Agence Technique
Départementale
des Vosges

PETR du Pays de la Déodatie Projet de liaison douce Bruyères-Gérardmer

VISITE D'EVALUATION

OH18
(Gerardmer)

Vue en plan, abords,

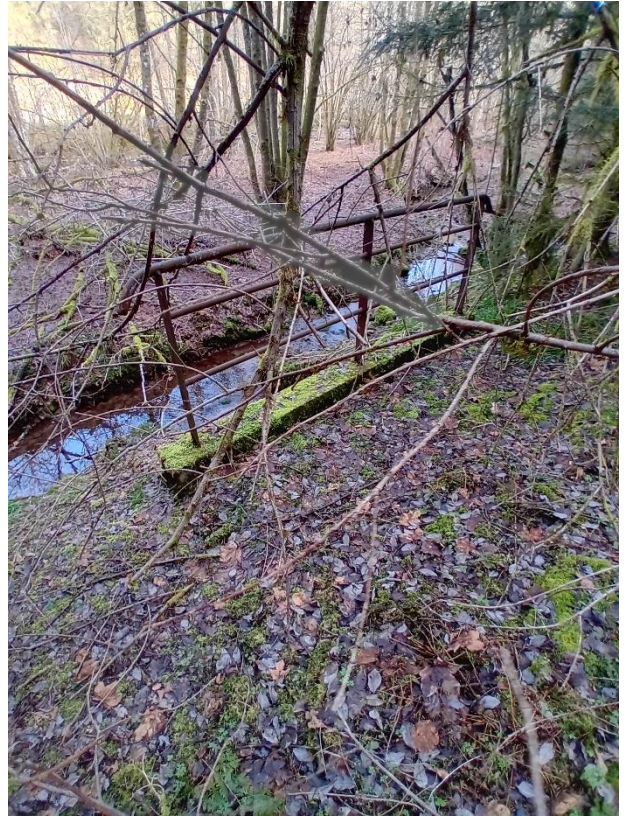
Ouvrage ferroviaire : la voie est constituée de ballast, traverses et anciens rails, envahis par la végétation qui s'est fortement développée.

Il n'y a pas de dispositif d'assainissement (goulottes, caniveau...) en place.
